Contactpersoon Ronnie Stroot
Datum 26 november 2018
Kenmerk N001-1268205-RSX-V01-pws-NL

Notitie reactie op vragen gemeente Tubbergen inzake waterhuishoudingsplan Tubberger Esch

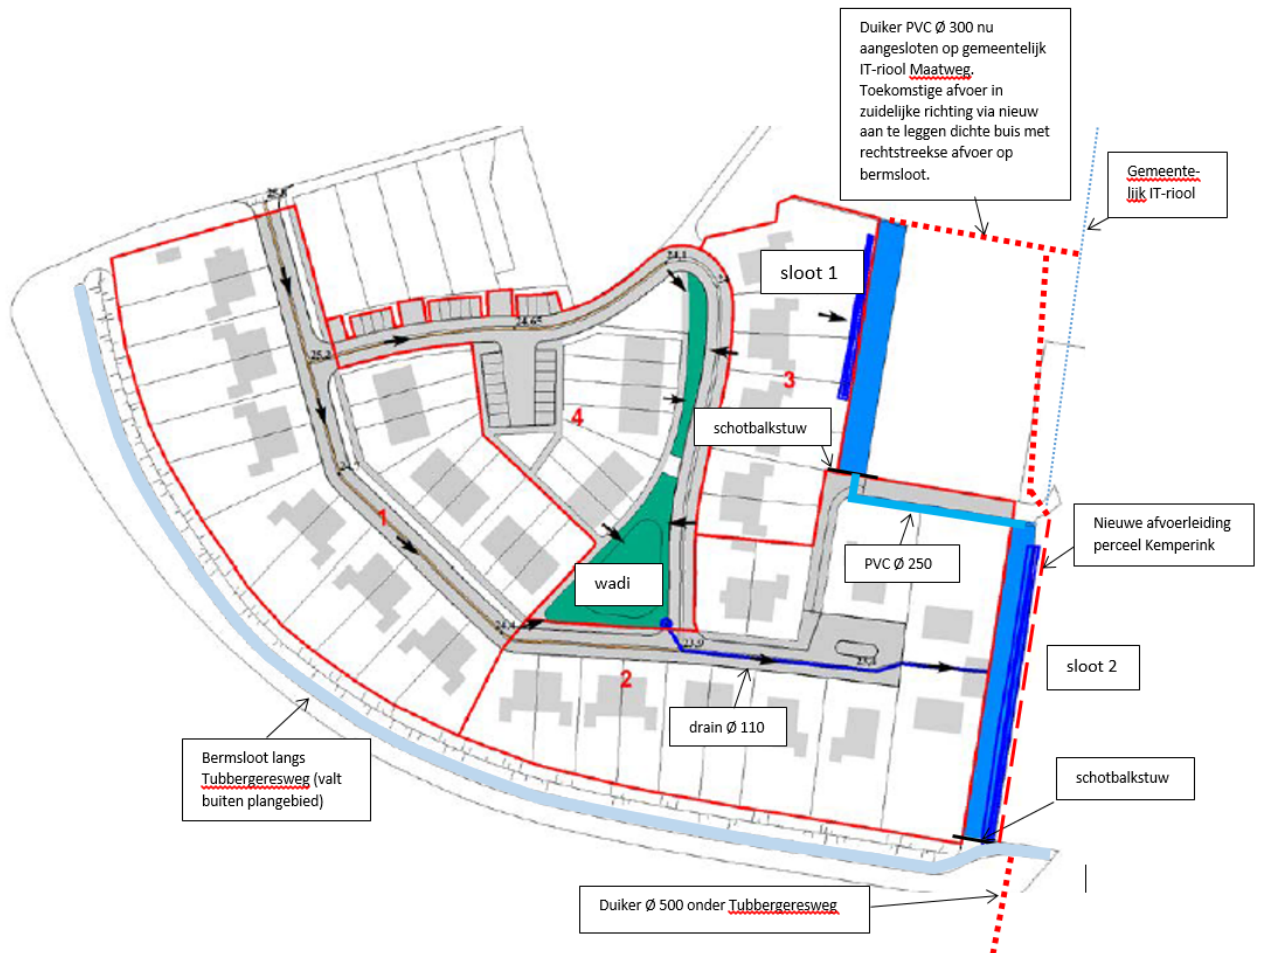
1. Verschil tussen figuur 1 en figuur 2. De sloot langs de Tubbergeresweg is in figuur 2 niet ingetekend. De duiker onder het perceel van Kemperink is in figuur 2 ook niet ingetekend. Is dit omdat deze in de nieuwe situatie geen functie hebben in het kader van de afwatering van het plangebied? Om het waterverhaal rondom het plangebied inzichtelijk te maken, zouden deze waterstromen wel ingetekend moeten zijn.

In onderstaande figuur uit de notitie 'Reactienota' (Tauw, 4 september 2018) hebben wij de bermsloot langs de Tubbergeresweg alsmede de duiker over het perceel van de fam. Kemperink nu ingetekend en toegelicht.
